表 A.0.4 监理通知单

工程名称：工程名称：南京国际博览中心 1-3 展馆 16.4MW 分布式光伏项目
编号：CZZH-ZL-表 A.0.4-012

主题：施工质量

附图:

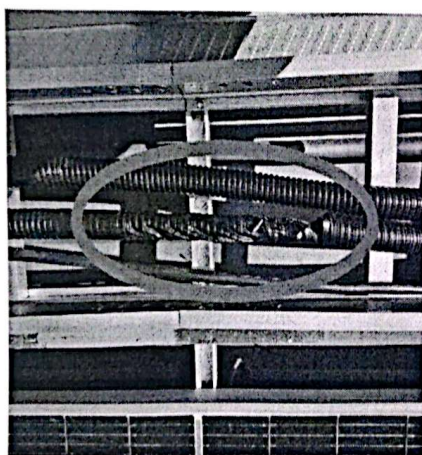
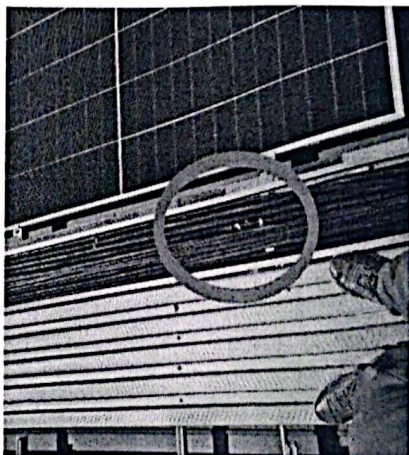
- 1、7#馆桥架内电缆未绑扎，不符合设计规范要求（建筑电气设计规范要求：在桥架内敷设电缆时，绑扎间距不宜大于 1.5 米，且间距应均匀，不宜绑扎过紧或使电缆受到挤压，在电缆的首尾、转弯及每隔 5-10 米处进行固定）；
- 2、7#馆通讯线缆穿管不规范（穿管接头处未采取相应措施固定或绑扎不到位，导致部分线缆裸露在外。）

请于 2025 年 03 月 19 日 9 时之前整改完成并报监理通知回复单提请复查。
